製品仕様変更のご案内

このたび、「GFun マルチコネクタインナーB・GFun マルチコネクタアウターB」につきまして、仕様の変更を行うことになりました。それに伴う変更点を下記の通りご案内いたします。

アイテム No.	品名
SGF-0240	GFun マルチコネクタインナーB
SGF-0241	GFun マルチコネクタアウターB

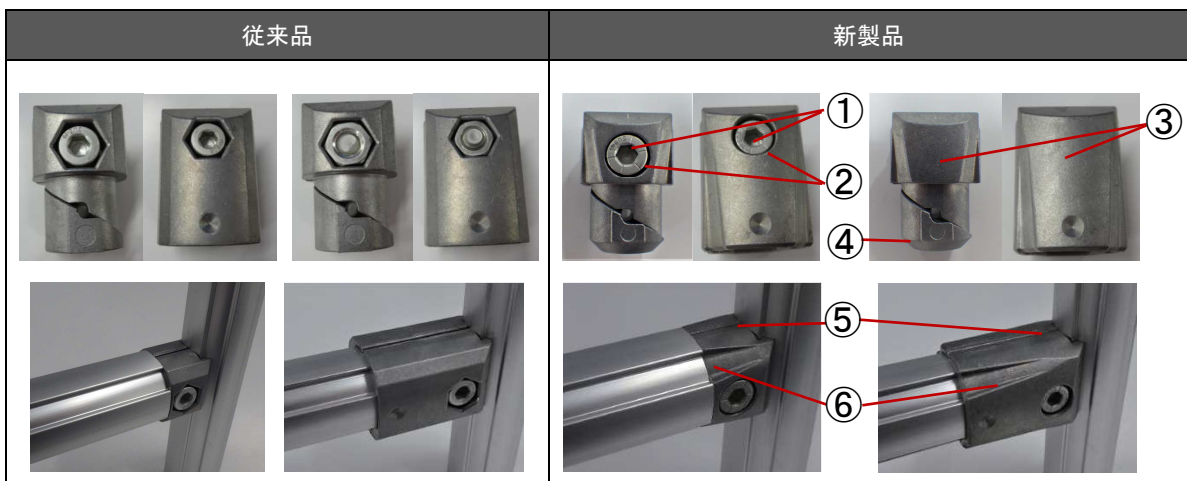
- ・ボルトの材質 従来品:アルミ ⇒ 新製品:アルミ (高強度アルミ合金)
- ・部品構成 従来品:ボルト+ナット ⇒ 新製品:ナットレス
- ・形状 意匠性、組立性の向上のため以下の変更を行いました。
 - ①ボルト材質変更: インパクトドライバーが使用可能(締付トルクに変更はありません。)
 - ②座ぐり形状: 六角穴→丸穴
 - ③ナットレス: コネクタに直タップ
 - ④フレーム挿入部形状: 面取り追加
 - ⑤合わせ部: 斜めにし隙間を削減
 - ⑥コネクタ外形: フレーム形状に同化させる掘込みを追加
